RESOLUCIÓN No. 1694 DEL 29 DE JUNIO DE 2023, ARMENIA QUINDÍO,

"POR MEDIO DEL CUAL SE OTORGA UN PERMISO DE VERTIMIENTO DE AGUAS RESIDUALES DOMÉSTICAS PARA DOS VIVIENDAS CONSTRUIDAS EN EL PREDIO 1) SIN DIRECCIÓN . EL HOYO 2) FINCA LOS ANGELES) VEREDA LA PICOTA DEL MUNICIPIO DE BUENAVISTA CON CAPACIDAD HASTA POR OCHO (8) CONTRIBUYENTES Y SE ADOPTAN OTRAS DISPOSICIONES"

**"CONCEPTO TÉCNICO PARA TRÁMITE DE PERMISOS DE VERTIMIENTOS
- CTPV- 174 - 2023**

Imagen 2. Distancia entre punto de infiltración de aguas residuales más cercano y Drenaje sencillo demarcado.

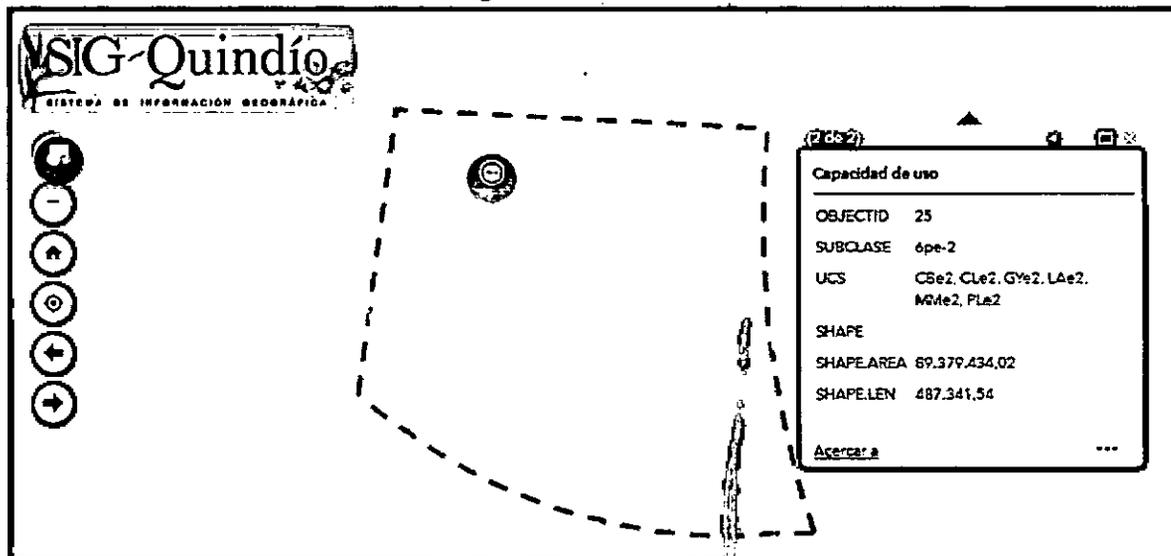
Según lo evidenciado en SIG Quindío el predio se encuentra fuera de áreas y ecosistemas estratégicos, y se identifica un Drenaje sencillo, de acuerdo a lo evidenciado en campo no se identifica la formación de dicho drenaje. Sin embargo, haciendo uso de la herramienta de medición del SIG QUINDIO, tomando como punto de partida las coordenadas del vertimiento más cercano referenciadas en campo, se establece una distancia de 68,8 m hasta punto paralelo correspondiente al demarcado como paso del drenaje, cumpliendo con

lo estipulado en el artículo 2.2.1.1.18.2 del Decreto 1076 de 2015, en el cual se establece una franja de protección para nacimientos de 100 metros a la redonda y para fuentes hídricas sean permanentes o no, de 30 metros, esto a cada lado y paralelo a las líneas de mareas máximas establecidas en los últimos 50 años.
